Vysvetlenie informácií uvedených v oznámení a v súťažných podkladoch

Obstarávateľ:	Slovenské národné múzeum
Názov predmetu:	Obnova hradu Krásna Hôrka a revitalizácia bezprostredného okolia hradu
Číslo spisu:	SNM-BET-NDL-2021/68
Dátum doručenia žiadosti:	08.02.2022 9:30
Dátum zverejnenia vysvetlenia:	09.02.2022
Poradové číslo:	52

obr. 1d: Rozmery - vyrovnávací nádrž VBH 1500-3000L-hrnatá -GIII

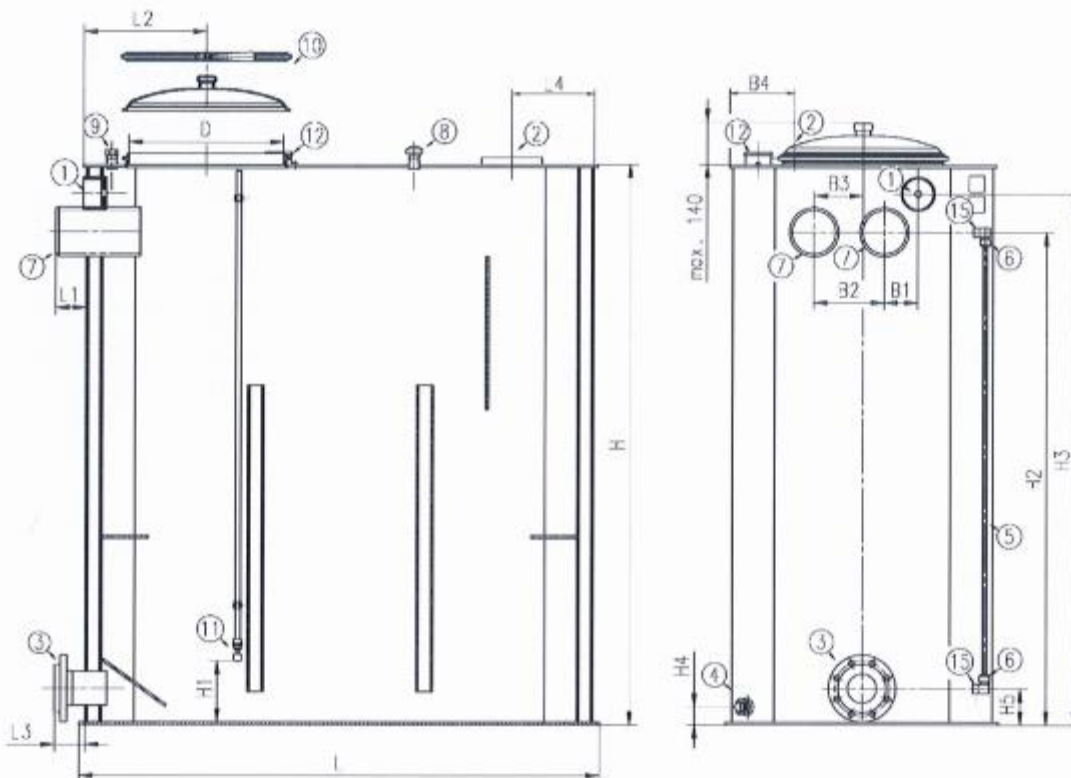
Na základe odpovede na otázku č.5 z vysvetlenia informácií uvedených v oznámení a v súťažných podkladoch s poradovým číslom 38, zverejnenú dňa 03.02.2022, žiadame verejného obstarávateľa o doplnenie informácií k prednádrži 1500l. Verejný obstarávateľ uviedol nasledovné rozmery: 1935x890x2035mm, avšak bližšie informácie nezverejnil, ako napríklad materiál, umiestnenie prestupov a pod.

Verejný obstarávateľ dopĺňa špecifikáciu prednádrže o objeme 1500 l, ktorá je súčasťou objektu „PS 01.3 Technologická časť ATCS 1“:

- materiál: **PE-HWU – polyetylén čierny**

Užitočný objem (liter)	Rozmery v mm										Pripoje		
	L	L1	L2	L3	L4	B	B1	B2	B3	prítok ②/①	odber ③		
<u>1500</u>	1700	100	400	100	280	890	110	230	160	DN80/ Ø 21		príruba DN100	
	B4	H	H1	H2	H3	H4	H5	D		preplach ⑨	vypúšťanie ④	prepad	
	210	1830	200	1610	1735	60	120	Ø 504		G 1"	G 1"	2X Ø 160(HT150)	
	L	L1	L2	L3	L4	B	B1	B2	B3	prítok ②/①	odber ③		
2000	2215	100	400	100	320	890	110	230	160	DN80/ Ø 21		príruba DN100	
	B4	H	H1	H2	H3	H4	H5	D		preplach ⑨	vypúšťanie ④	prepad ⑦	
	210	1830	200	1610	1735	60	120	Ø 504		G 1"	G 1"	2X Ø 160(HT150)	
	L	L1	L2	L3	L4	B	B1	B2	B3	prítok ②/①	odber ③		
3000	2740	100	400	100	320	1030	110	230	160	DN100/Ø21		príruba DN100	
	B4	H	H1	H2	H3	H4	H5	D		preplach ⑨	vypúšťanie ④	prepad ⑦	
	210	1830	200	1610	1735	60	120	Ø 504		G 1¼"	G 1"	2XØ160(HT150)	
	L	L1	L2	L3	L4	B	B1	B2	B3	prítok ②/①	odber ③
